Realisierungswettbewerb mit Ideenteil
Neugestaltung der öffentlichen Freiflächen des Marktplatzes Vilseck
zwischen Vorstadt und Schloßgasse in 92249 Vilseck

Protokoll der Preisgerichtssitzung am 8.12.2023

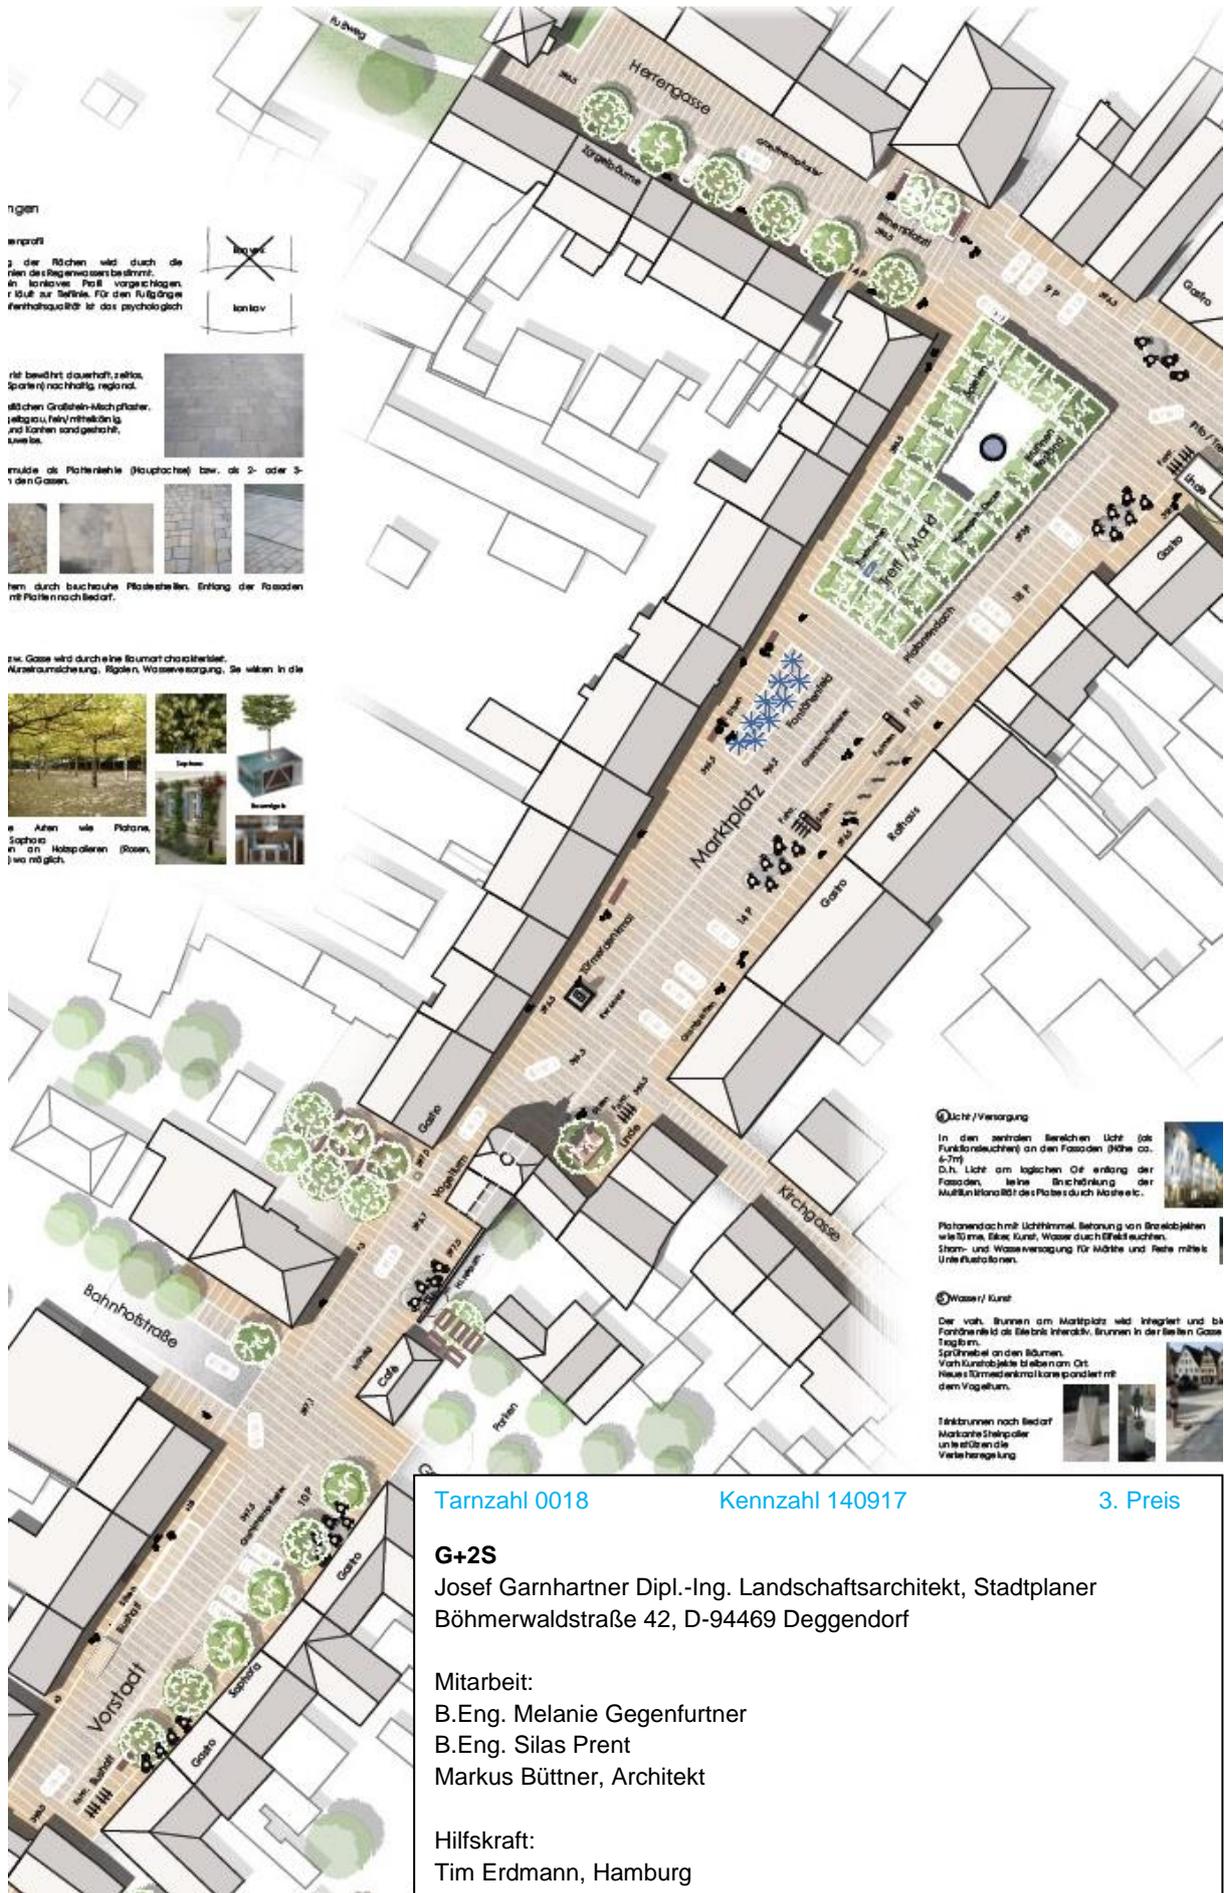
Den Platanen wird ein hoher Aufwand in der Baumpflege zugeschrieben.

Das vorgeschlagene Granitmaterial erscheint angemessen.

Die Umsetzung des Beleuchtungskonzepts mit an den Fassaden angebrachten Leuchten wird aufgrund des hohen Überzeugungsaufwands kritisch gesehen.
